改善箇所説明図

改善措置の内容

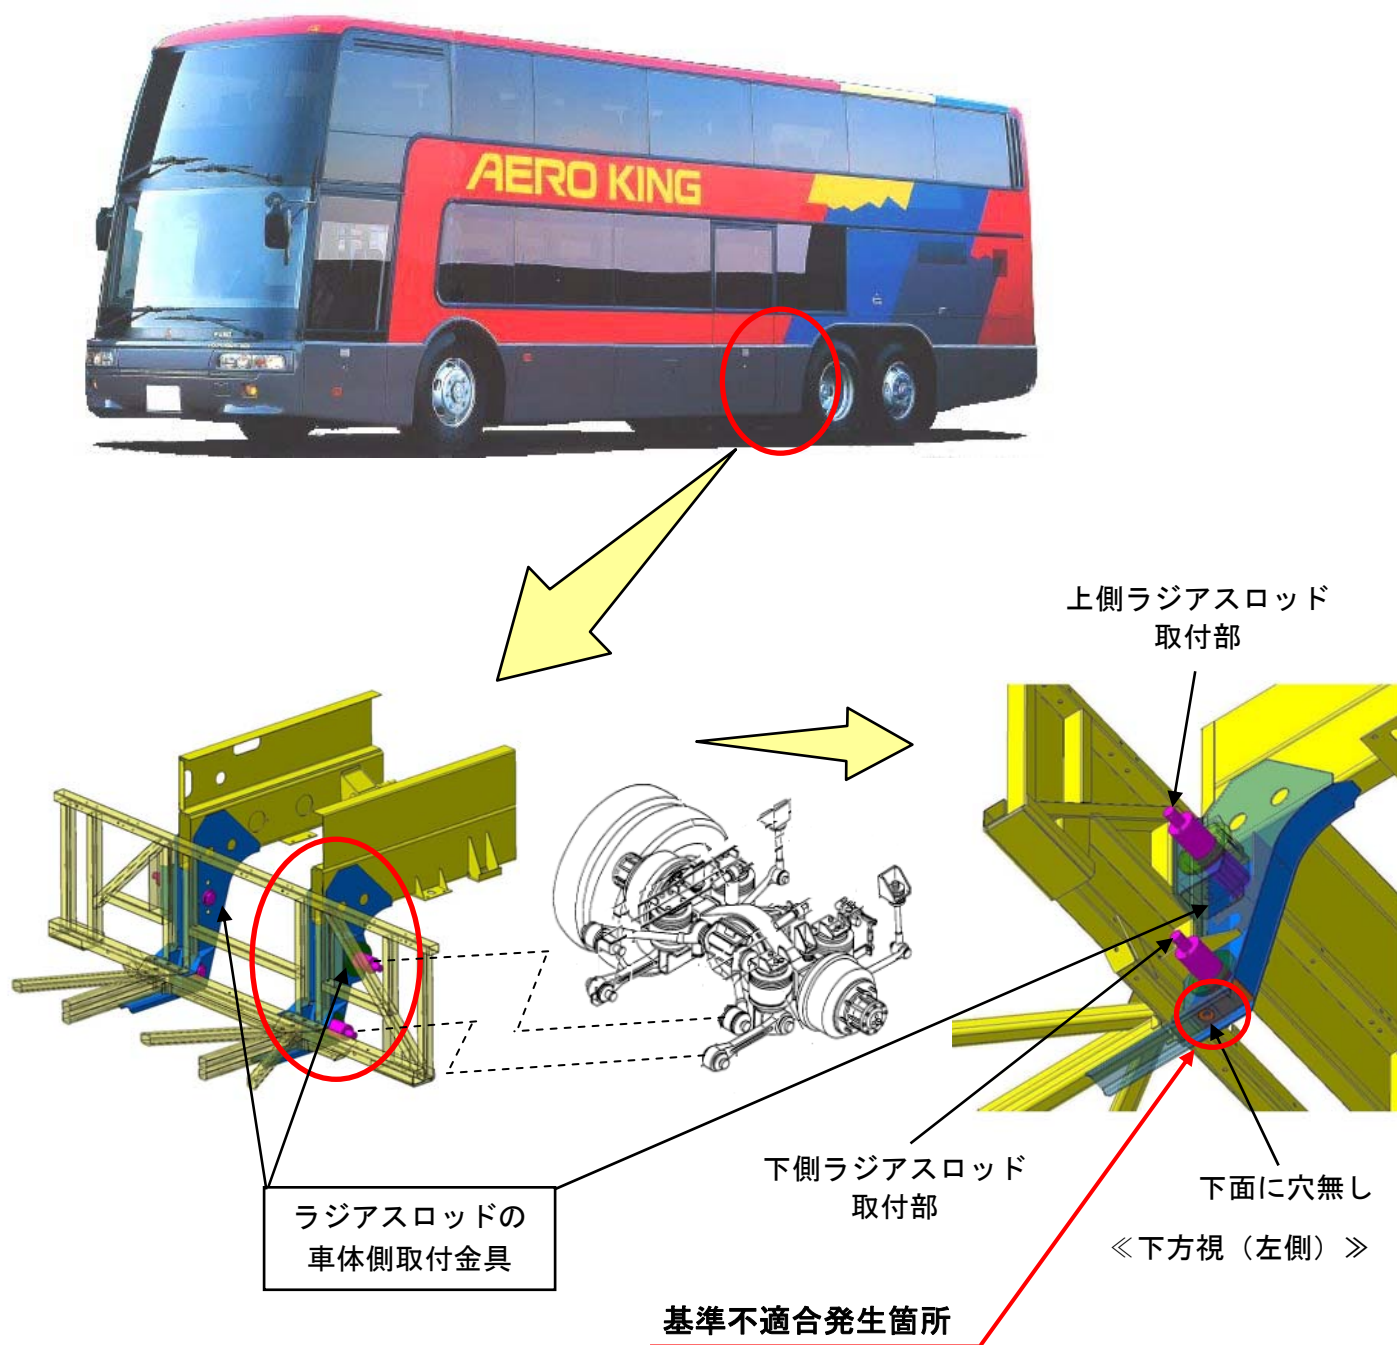
後前軸を固定する下側ラジアスロッドの車体側取付金具の形状が不適切なため、当該金具の内側に水が浸入して腐食するものがある。そのため、そのままの状態で使用を続けると、最悪の場合、当該金具が脱落し、走行安定性が損なわれるおそれがある。

全車両、下側ラジアスロッドの車体側取付金具を点検し、下面に穴が無いものは穴開き品に交換する。
